**Avis délibéré de la mission régionale d'autorité environnementale  
sur l'implantation d'un parc photovoltaïque au sol portée par la  
société Voltalia sur la commune de Treban (03)**

**Avis n° 2024-ARA-AP-1732**

**Avis délibéré le 6 septembre 2024**

Figure 3: Plan du parc photovoltaïque et du parc éolien (source : étude d'impact)

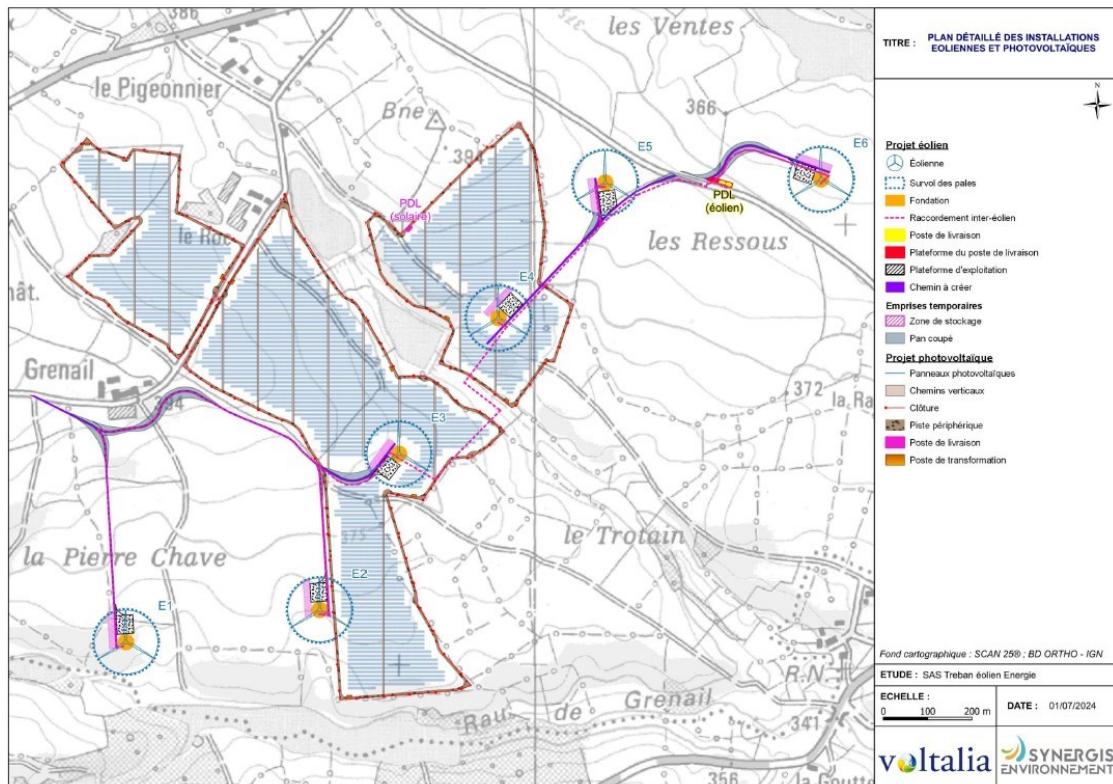
Les deux parcs étant développés sur le même site, dans le même objectif de production d'électricité à partir de ressources renouvelables, et dans la même échelle de temps, il est impératif de mener une démarche d'évaluation environnementale les prenant tous les deux en compte, d'autant plus qu'ils ont été conçus et sont portés par la même maîtrise d'ouvrage. La seule analyse de leurs

effets cumulés, d'autant plus telle qu'en témoigne l'étude d'impact du parc photovoltaïque (cf. partie 2 de cet avis), ne saurait suffire. Les articulations et liens entre ces deux parcs existant, de fait (cf. figure 3 par exemple), dès le stade de leur conception, et tout au long de leur réalisation (phases de travaux) puis de leur exploitation et de leur démantèlement sont à exposer.

**L'Autorité environnementale recommande à Voltalia de la ressaisir sur la base d'une étude d'impact témoignant de la conduite d'une démarche d'évaluation environnementale prenant en compte les incidences du parc photovoltaïque et du parc éolien qu'elle a en projet sur le site.**
